Acuerdo 989 Por el cual se aprueba la incorporación del cambio en los límites de generación y absorción de potencia reactiva de las unidades de la planta de generación Calima y las respectivas curvas de carga

989

14 Junio, 2017

UNIDADES 1, 2, 3 Y 4

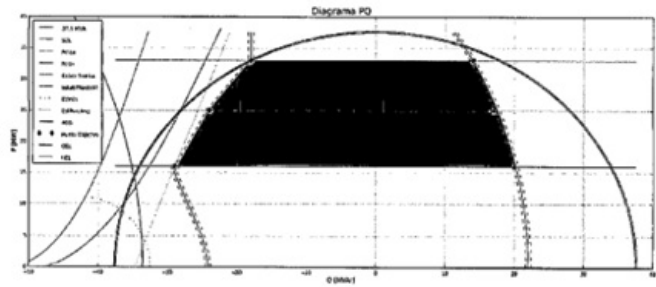
Que como resultado de la realización de las pruebas de potencia reactiva de las unidades de la planta de generación Calima, se encontraron diferencias en los límites de generación y absorción de potencia reactiva, haciéndose necesario solicitar el cambio de los parámetros de la curva de cargabilidad.
- 3**

Aprobar la declaración de una nueva curva operativa de carga de las unidades de la planta de generación Calima, en las que se define la capacidad para entrega y absorción de potencia reactiva de la unidad en función de la potencia activa generada.

Unidad	Parámetro a Modificar	Valor Anterior	Valor Nuevo
Calima Unidades 1,2,3 y 4	Cap Gen reactivos (Mvar) en 33 MW	23	14
	Cap Gen reactivos (Mvar) en 25 MW	23	17
	Cap Gen reactivos (Mvar) en 16 MW	23	20
	Cap Abs reactivos (Mvar) en 33 MW	0	-18
	Cap Abs reactivos (Mvar) en 25 MW	0	-24
	Cap Abs reactivos (Mvar) en 16 MW	0	-29
